## Avis de sécurité

Nous avons détecté une prédisposition inhabituelle à l'oxydation dans des environnements à très haute salinité.

Plaquette Fixe 1 –PLX installée

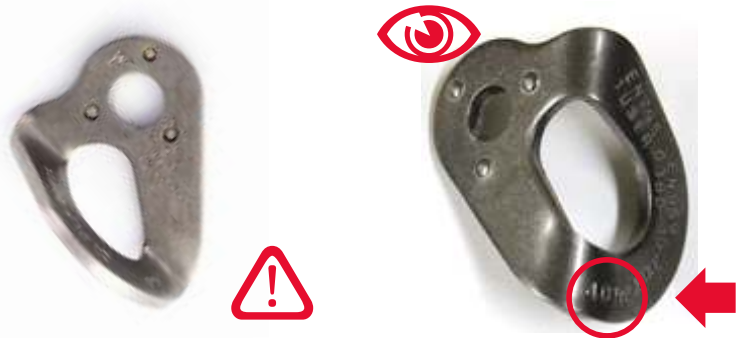
Les produits détectés ont un numéro de série entre le 0116 et 2216. Les deux premiers chiffres entre 01 et 22, et toujours fini en 16.

Position du numéro de série à l'envers

Les lots antérieurs au 2216 inclus, avaient un système de fabrication du matériau avec une finition superficielle que nous avons détectée qui dégradait significativement les propriétés anticorrosives de celui-ci.

De ce fait, si vous détectez des oxydations ou disposez de plaquettes FIXE 1 PLX (ou des chaînes rappel et moulinettes qui les possèdent) **installées ou avec intention d'être installées dans des environnements marins avec le numéro de série compris entre le 0116 et le 2216, nous vous prions de se mettre en contact avec nous au travers de l'e-mail : [recall@fixeclimbing.com](mailto:recall@fixeclimbing.com)**

En ce qui concerne les lots postérieurs au 2216 nous avons changé complètement le système de fabrication, en optimisant la finition pour garantir les hautes capacités anticorrosives du produit.
